*Discarica per rifiuti inerti "Ca' Cirenaica" con finalità di  
recupero geomorfologico*

Categoria documento	Codice Elaborato	Scala
Elaborato di testo		
Titolo Adempimenti alla richiesta di completezza documentale dell'istanza ai sensi dell'art.27 bis, co.mi 2 e 3, del D.Lgs. 152 / 2006 e smi e dell'art.15, co.mi 4 e 5, della L.R. 4/2018	Data di emissione 27 Gennaio 2022

FIGURA 2 STRALCIO "CARTA DEGLI ECOSISTEMI" CON EVIDENZA DELLA ZONA D'INTERESSE PER IL PRESENTE PROGETTO

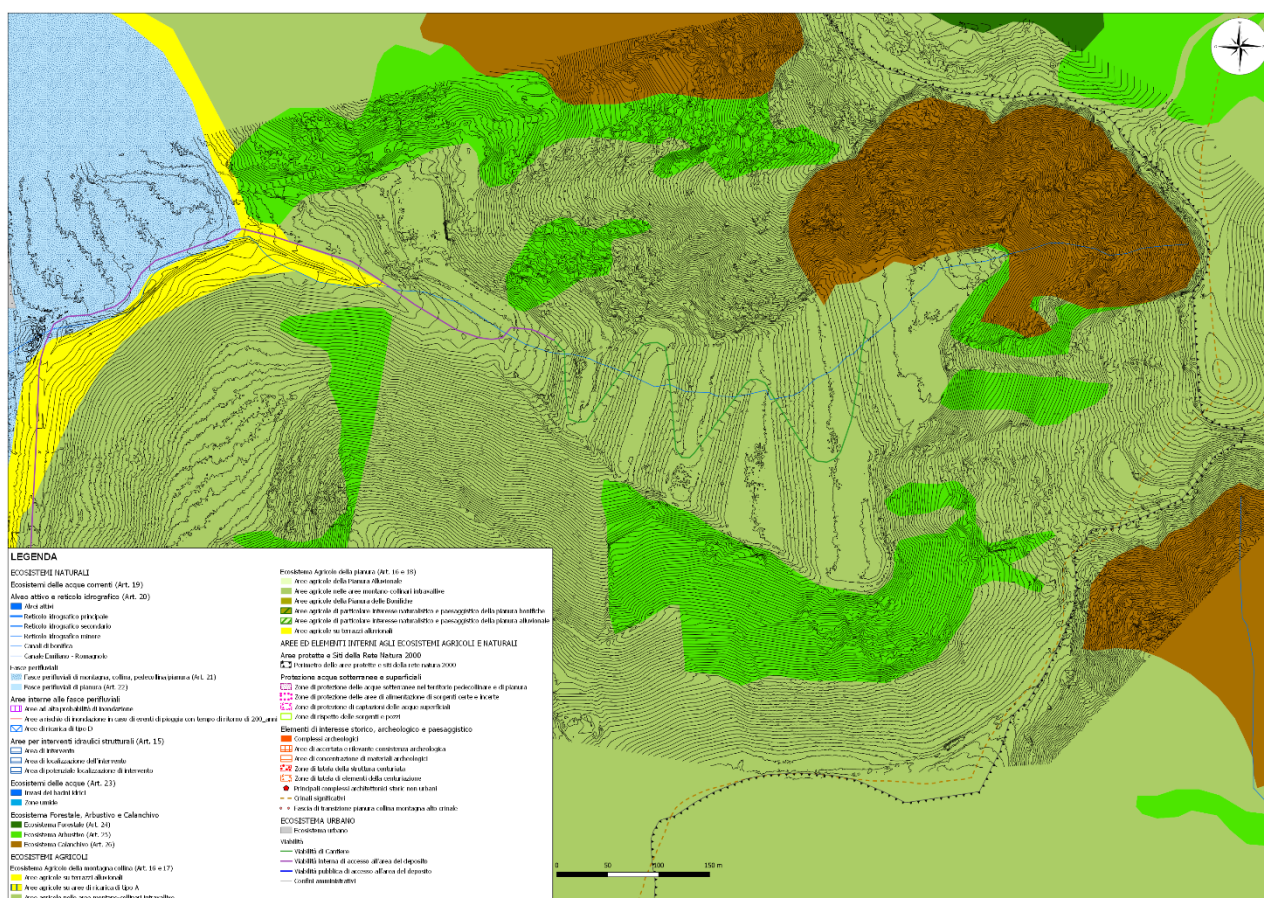
1. In considerazione dell'approvazione del PTM, adottato il 23 Dicembre 2020 da parte del Consiglio metropolitano ed entrato in vigore il 26 maggio 2021, si chiede, all'interno dell'inquadramento programmatico, di fare riferimento anche a tale Piano, presentando la sovrapposizione dell'area oggetto d'intervento con la cartografia del Piano, verificando nel dettaglio la conformità dell'intervento proposto e riportandone le condizioni di compatibilità;

La carta degli Ecosistemi a differenza della Carta della Struttura suddivide l'area in Ecosistema Naturali, Ecosistemi Agricoli, Aree protette, Protezione acque sotterranee e superficiali, Elementi di interesse storico, archeologico e paesaggistico e Ecosistema Urbano (Figura 2).

La nostra perimetrazione individua un Ecosistema Naturale caratterizzato da Ecosistema Calanchivo.

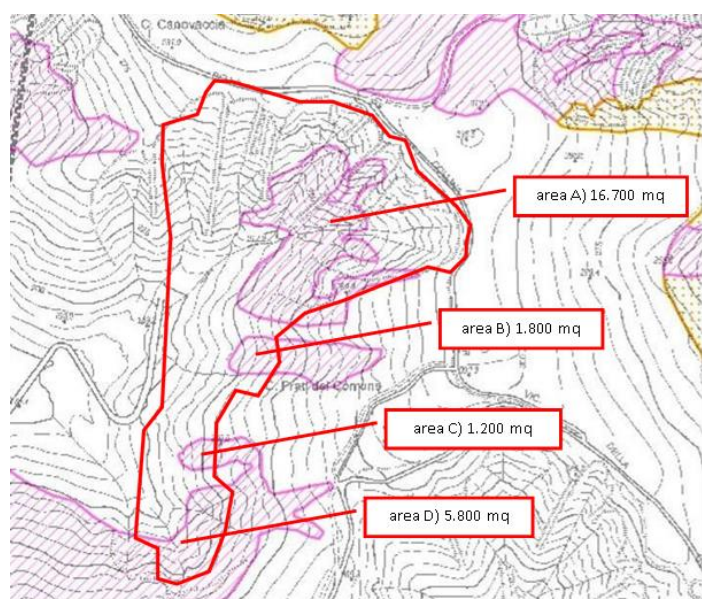
La relazione in oggetto analizza e risponde alla richiesta di completezza documentale dell'istanza ai sensi dell'art. 27 bis, co.mi 2 e 3, del D.Lgs. 152/2006 e smi e dell'art.15, co.mi 4 e 5, della L.R. 4/2018, in particolare riguardo il punto 2: *"Si chiede inoltre di verificare la coerenza dell'intervento proposto sia con le norme del Piano regionale di gestione dei rifiuti (PRGR), sia con il nuovo strumento di settore recentemente adottato con Delibera n 2265 del 27 dicembre 2021 (Piano Regionale di gestione dei Rifiuti e per la Bonifica delle aree inquinate – PRRB)".*

Come riportato nella documentazione di progetto e rappresentato nella immagine adiacente (estratta dal SITER Sistema informativo regionale della Regione Emilia-Romagna), parte dell'area oggetto dell'intervento è assoggettata al vincolo forestale e boschivo dovuto alla presenza di aree identificate "Arbusteto di Prugnolo" (poligoni con coloritura rosa). Più in dettaglio, dallo studio del 2018 condotto dagli specialisti incaricati, si è rilevato che sull'area in oggetto le formazioni presenti, di natura essenzialmente arbustiva, coprono complessivamente una superficie totale di 25.500 metri quadri (2,55 ettari).
